公共工程生態檢核自評表

工程基本資料	計畫及工程名稱	新街溪埔頂橋至無名橋 2(斷面 95-1~105-1)排水改善應急工程		設計單位	邑昌工程顧問有限公司
	工程期程	108 年 9 月 4 日至 109 年 9 月 27 日		監造廠商	邑昌工程顧問有限公司
	主辦機關	桃園市政府水務局		營造廠商	辰茂營造工程有限公司
	基地位置	地點：桃園市(縣)楊梅區(鄉、鎮、市) 中山 里(村)； TWD97 座標 X：265071.303 Y：2755493.462		工程預算/經費(千元)	
	工程目的	本計畫依據「易淹水地區水患治理計畫—桃園縣管區域排水新街溪排水系統治理計畫」之計畫目標進行設計，針對河道護岸與基礎損壞部分，施作新建護岸以改善排水情形，並全段進行渠底浚深作業，右岸既有護岸部分將施作基礎補強等相關措施，維護浚深後既有護岸結構穩定，完工後可改善排水狀況減少淹水情形，並可保護附近居民生命財產之安全			
	工程類型	☐ 交通、 ☐ 港灣、 ☒ 水利、 ☐ 環保、 ☐ 水土保持、 ☒ 景觀、 ☒ 步道、 ☐ 其他_____			
	工程概要				
預期效益	本工程施作完成後，可保護桃園市中壢區忠福里之新街溪周邊居民生命財產安全。				
階段	檢核項目	評估內容	檢核事項		
施工階段	一、專業參與	生態背景及工程專業團隊	是否組成含生態背景及工程背景之跨領域工作團隊？ ☒ 是 ☐ 否		
	二、生態保育措施	施工廠商	1. 是否辦理施工人員及生態背景人員現場勘查，確認施工廠商清楚瞭解生態保全對象位置？ ☒ 是 ☐ 否 2. 是否擬定施工前環境保護教育訓練計畫，並將生態保育措施納入宣導。 ☐ 是 ☒ 否		
		施工計畫書	施工計畫書是否納入生態保育措施，說明施工擾動範圍，並以圖面呈現與生態保全對象之相對應位置。 ☐ 是 ☒ 否

附表 C-03 生態專業人員現場勘查紀錄表

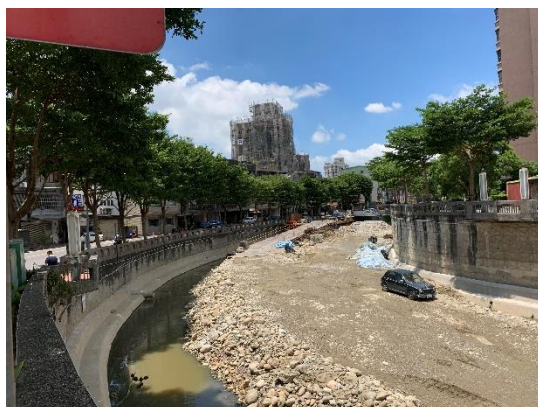
6.「補償」建議河道疏浚完工後，同上游段(如下圖)，營造兩岸石塊、灘地，利於植被復原，提供鳥類與其他生物棲息。前次現勘時上游灘地已有植物生長，本次現勘時，因不明原因造成植物消失。後續完工區域若有植物生長，建議不干擾，以利植生恢復。

遵照辦理
